Réponse à l'avis MRAE du 25 mai 2023 sur le projet de construction et d'exploitation d'un parc éolien sur les communes de Thibie et Vélye (Marne), porté par la société Ferme éolienne Plaine Champenoise

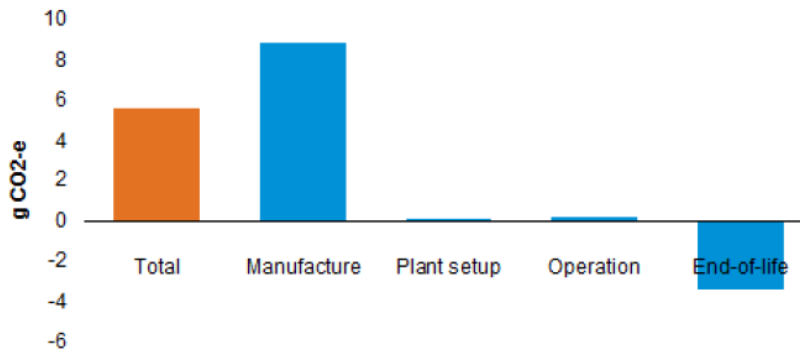
- *un bilan des émissions de GES qui s'appuie sur une analyse du cycle de vie de ses composants (les calculs devront s'intéresser aux émissions en amont et en aval de l'exploitation du parc). Ainsi, les émissions résultantes de la fabrication des éoliennes (notamment l'extraction des matières premières nécessaires, de l'acquisition et du traitement des ressources), de leur transport et de leur construction sur site, de l'exploitation du parc et de son démantèlement final sont également à considérer, ainsi que, en cas de suppression du boisement de 3 880 m<sup>2</sup>, la perte de capacité de captation de ce puits de carbone;*

Le constructeur VESTAS a réalisé une analyse de cycle de vie sur une turbine VESTAS V136, modèle proche des éoliennes présentées dans l'étude d'impact du projet de Plaine Champenoise. La figure ci-dessous, montre les émissions de gaz à effet de serre par kWh d'électricité produite. L'étape de fabrication émet 8.8g/KWh, l'installation 0.1g /KWh, l'exploitation 0.2g/KWh et la fin de vie -3.4 g/kW.h.

La fabrication de la tour représente 37% des émissions, la nacelle 9%, l'engrenage et l'arbre principal 9%, la fondation représente 16%, les pales 9% et les câbles 3%. Ceux-ci sont les principaux composant contribuant. L'installation et l'exploitation représentent environ 7% des émissions. Enfin, le démantèlement et le recyclage ont une contribution significative de -38%, fournissant des crédits environnementaux associés à la production évitée de fer, cuivre et aluminium. L'émission dans l'air de dioxyde de carbone (CO2) est la principale substance contributrice, qui résulte de la combustion de combustible dans la production des matières premières de l'éolienne, le méthane représente 6% résultant de la production des fibres de verres et d'acier. Parmi les autres substances contribuant, dans une moindre mesure, l'hexafluorure de soufre (0.0002%), provenant d'appareillage de commutation et le protoxyde d'azote (0.4%), provenant de divers processus de production, notamment la production de fibres de verre utilisées dans les pales.

### **Analyse des effets cumulés**

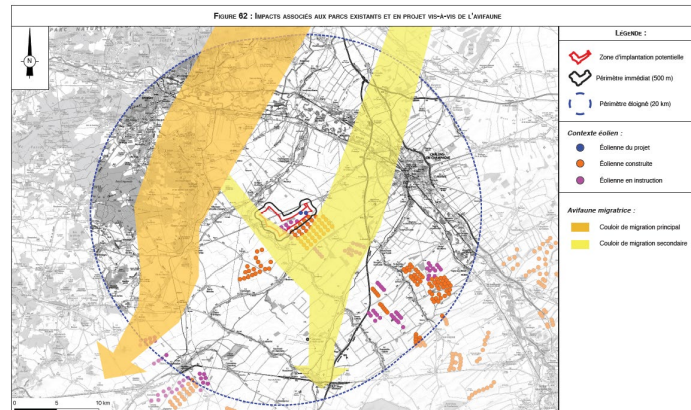
***L'Ae recommande aux pétitionnaires de retirer leur demande, l'effet d'encerclement étant aggravé pour 2 des 5 villages autour des projets et les projets étant de plus en plus adaptés à la proximité immédiate de la zone d'engagement et du Bien qui a été retenue par l'UNESCO lors de l'inscription des Coteaux, Maisons et Caves de Champagne sur la Liste du patrimoine mondial.***

- ***l'effet d'encerclement aggravé pour 2 des 5 villages autour des projets,***

L'étude d'encerclement de la Plaine Champenoise conclue :

« L'insertion des deux éoliennes projetées à proximité directe des parcs de Germinon, Thibie et Cheniers génère peu d'évolutions des indicateurs. Elles se traduisent par une légère extension ponctuelle des horizons occupés ou une légère réduction des espaces de respirations. Ces évolutions sont peu importantes, régulièrement nulles ou négligeables (tous scénarii compris) et ne conduisent pas à des effets d'encerclement et de saturation visuelle. Par ailleurs, la présence de masques visuels topographiques, bâtis ou boisés limitent la perception des éoliennes depuis le centre ou les abords des bourgs.

**L'évolution des effets d'encerclement et de saturation visuelle générée par le projet éolien de la Plaine Champenoise est globalement négligeable.**

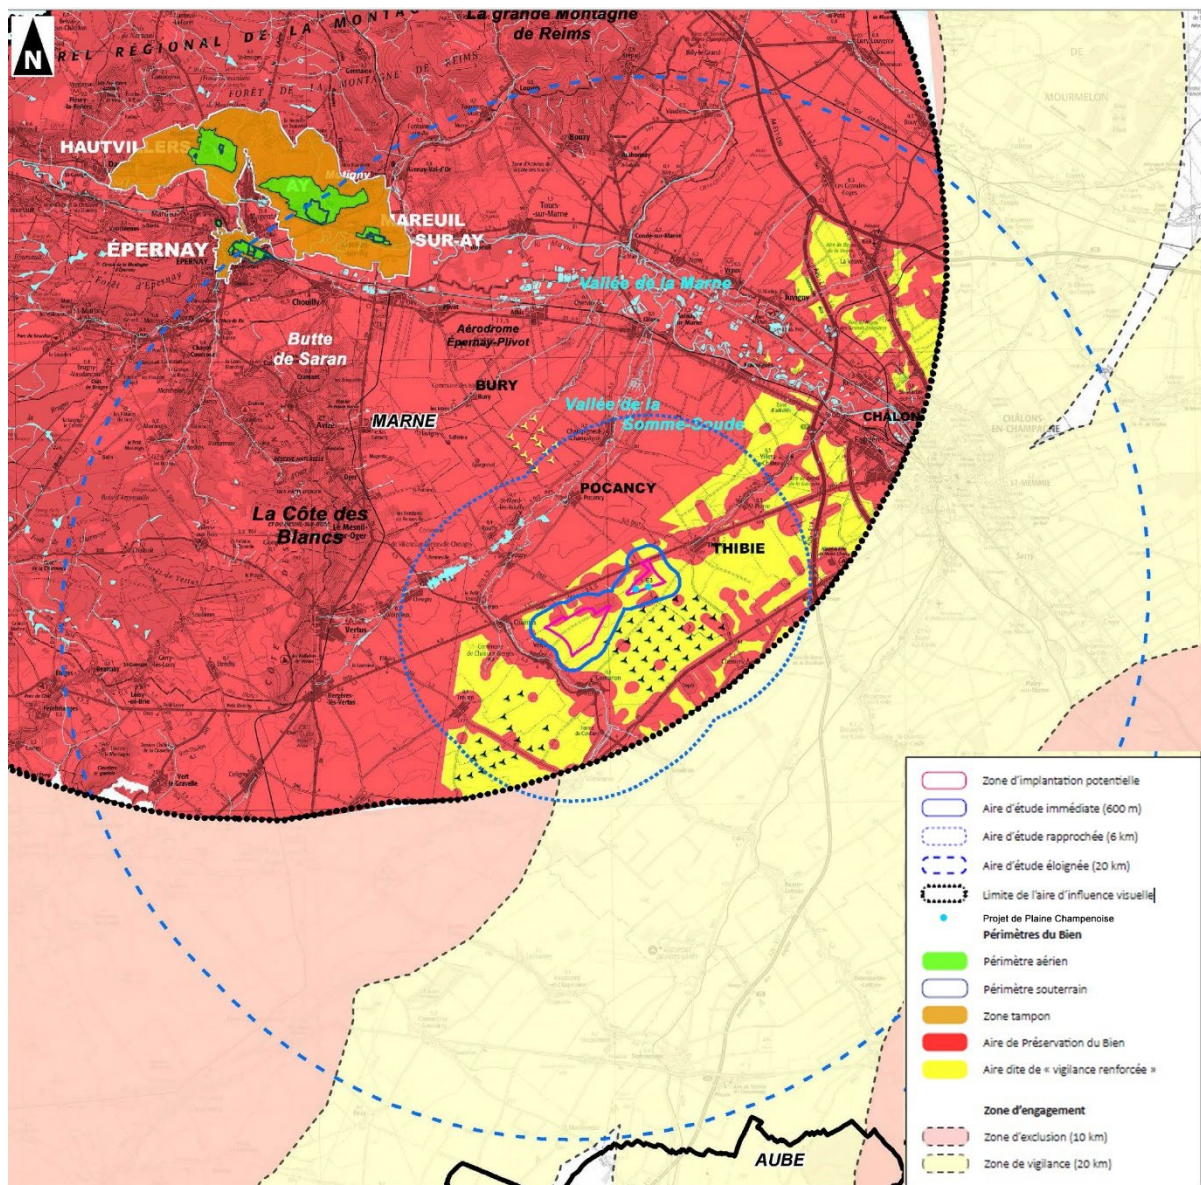
- ***l'inadaptation des projets avec la proximité immédiate de la zone d'engagement et du Bien qui a été retenue par l'UNESCO lors de l'inscription des Coteaux, Maisons et Caves de Champagne sur la Liste du patrimoine mondial, ainsi que le souligne la mission UNESCO,***

le parc éolien de la plaine Champenoise est situé en dehors de l'air de préservation des biens Unesco et en dehors de l'aire d'exclusion (charte éolienne).

Le photomontage n°36, depuis les vignes à proximité de Vertus, montre que l'impact du projet de la Plaine Champenoise est très faible.
